AU-2021-14 Skjækra landskapsvernområde - godkjenning av platting ved hytte Skjeldbreien 3 - Kari Trøan Aune

Skjækra landskapsvernområde – søknad om godkjenning av platting – Kari Trøan Aune

Fig. 1: Skisse og bilde av omsøkte platting ved hytte Skjeldbreien 3 med Gnr/Bnr/Fnr 80/1/22 i Snåsa kommune.

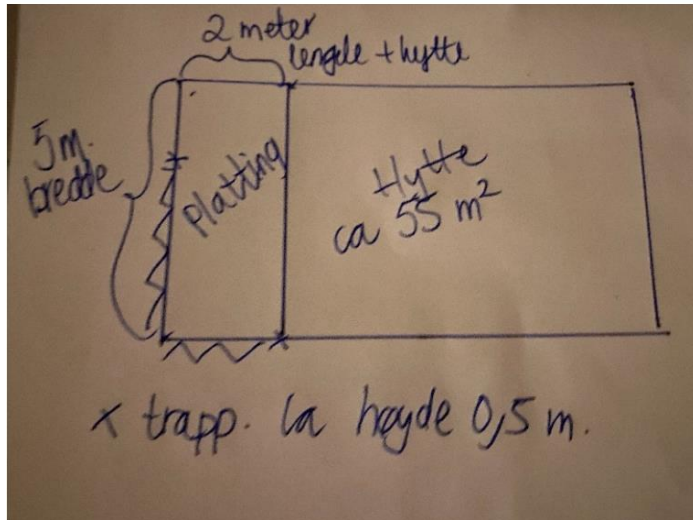
- Med hjemmel i verneforskriftens § 3, punkt 1.3a gis Kari Trøan Aune tillatelse til oppføring av plattinger i tilknytning til hytte Skjeldbreien 3 med Gnr/Bnr/Fnr 80/1/22 i Snåsa kommune.
- Plattingenes størrelse er på 10,0 m², og utformingen av plattingen med trapp ned til bakken skal være i henhold til fig. 1.
 - Areal av platting måles som det faktiske arealet plattingen dekker (ytterkant av platting).
- Søker må påberegne seg at det vil bli gjennomført tilsyn for å kontrollere at vilkårene i dispensasjonen er fulgt
- **Tiltaket skal vurderes/godkjennes av Snåsa kommune i forhold til plan- og bygningslov. Kopi av kommunens skriftlige vurdering/godkjennelse sendes Blåfjella-Skjækerfjella-Lierne nasjonalparkstyre.**

Fig. 1: Skisse og bilde av omsøkte platting ved hytte Skjeldbreien 3 med Gnr/Bnr/Fnr 80/1/22 i Snåsa kommune.

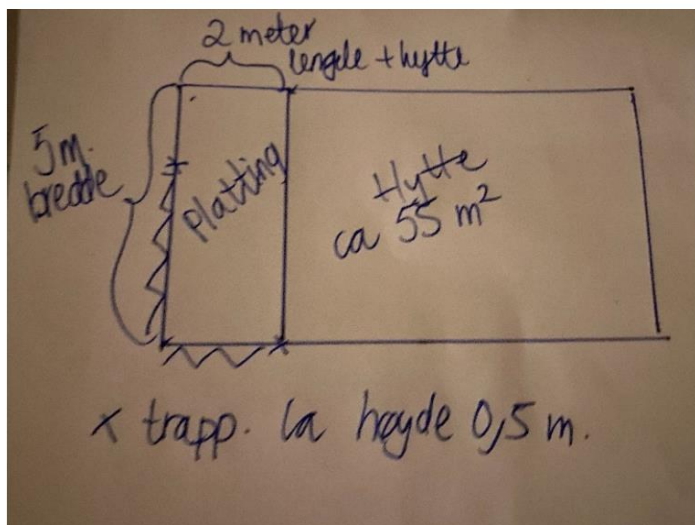
Med bakgrunn i brevet fra nasjonalparkstyret søkte Kari Trøan Aune i brev datert 30. desember 2020 om godkjenning av påbegynt platting tilknyttet hytte Skjeldbreien 3 med Gnr/Bnr/Fnr 80/1/22 i Snåsa kommune. I søknaden opplyses det om at plattingen ble påbegynt i 2019, men er ennå ikke ferdigstilt. Søker har lagt ved målsatt skisse med plassering av plattingen i forhold til hytta, og bilde av hytta med plattingen.

Ifølge søknaden er plattingenes totalareal på 10,0 m², mens plattingens høyde over bakken er opp til 0,5 meter (se fig. 1).

- Med hjemmel i verneforskriftens § 3, punkt 1.3a gis Kari Trøan Aune tillatelse til oppføring av plattinger i tilknytning til hytte Skjeldbreien 3 med Gnr/Bnr/Fnr 80/1/22 i Snåsa kommune.
- Plattingenes størrelse er på 10,0 m², og utformingen av plattingen med trapp ned til bakken skal være i henhold til fig. 1.
 - Areal av platting måles som det faktiske arealet plattingen dekker (ytterkant av platting).
- Søker må påberegne seg at det vil bli gjennomført tilsyn for å kontrollere at vilkårene i dispensasjonen er fulgt
- **Tiltaket skal vurderes/godkjennes av Snåsa kommune i forhold til plan- og bygningslov. Kopi av kommunens skriftlige vurdering/godkjennelse sendes Blåfjella-Skjækerfjella-Lierne nasjonalparkstyre.**
